改善箇所説明図

基準不適合発生箇所

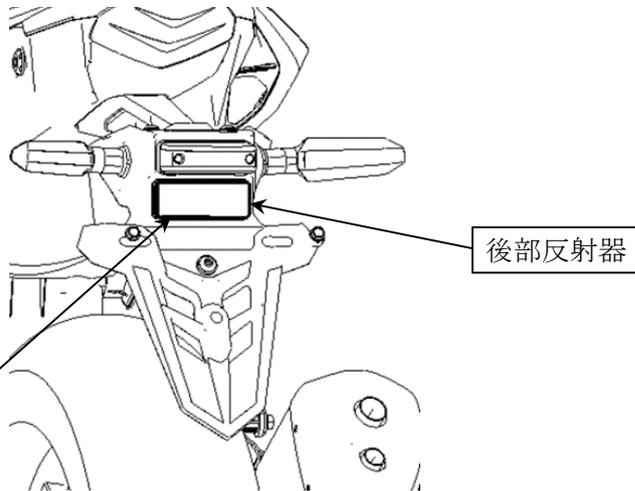
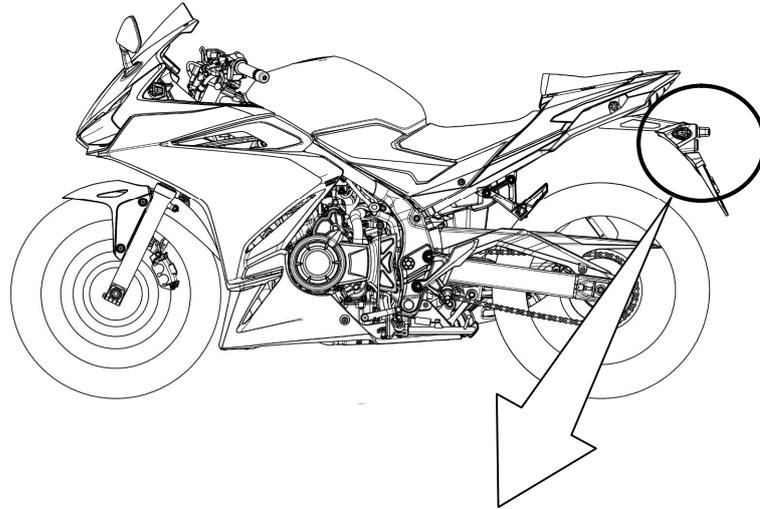
後部反射器において、反射器を成型する条件管理が不適切なため、反射器内部の表面が正しく成型されていないものがある。そのため、反射光が散乱して保安基準第38条（後部反射器の基準）に適合しないおそれがある。

全車両、後部反射器を良品と交換する。

注：  は交換部品を示す。
